EMPRESA MARANHENSE DE ADMINISTRAÇÃO PORTUÁRIA-EMAP

ESCLARECIMENTO SOBRE EDITAL DE LICITAÇÃO

LRE ELETRÔNICA Nº 002/2024 – EMAP

A Comissão Setorial de Licitação - CSL da Empresa Maranhense de Administração Portuária - EMAP, nos termos do subitem 2.1 do Edital, torna público aos interessados, com base nas informações prestadas pela Gerência de Escritório de Projetos - PMO - GEESP, resposta a pedido de esclarecimento, referente à Licitação **LRE ELETRÔNICA nº 002/2024-EMAP** - cujo objeto é a contratação de empresa especializada para execução de recuperação estrutural, de pavimento rígido e do sistema de drenagem superficial do Berço 100, no Porto do Itaqui em São Luís – MA.

Pergunta 1:

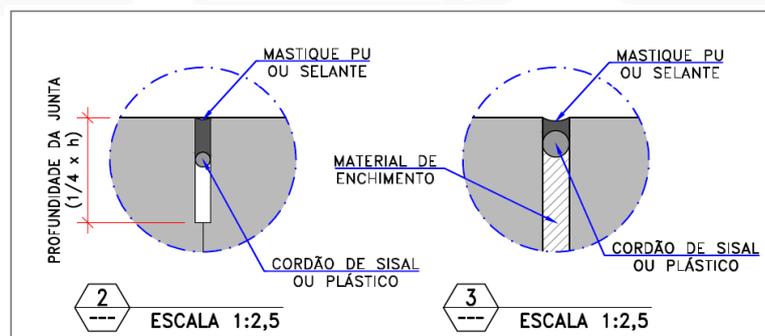
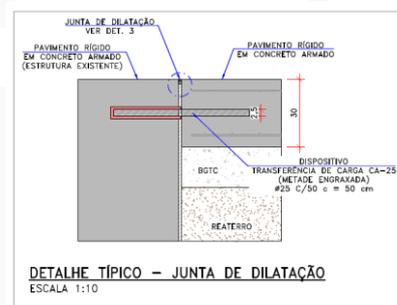
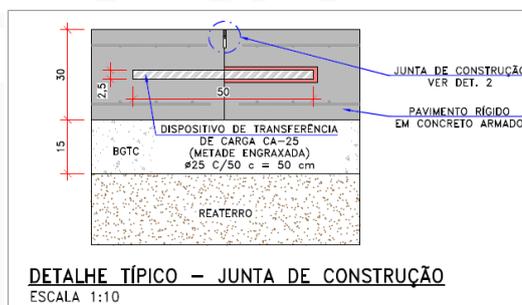
Nos projetos identificamos 2 tipos de juntas, de construção e dilatação, na planilha item 5.8 “Serragem de juntas em pavimento de concreto, limpeza e enchimento com selante a frio” indica á de construção, contudo não identificamos á de dilatação, favor fazer revisão da planilha, uma vez que tem metodologias de execução distintas?

Verificar o subitem “3.2.13 Junta dilatação elástica para concreto (fungenband) O-22, até 30 mca” da planilha de preços e demais itens aplicáveis.
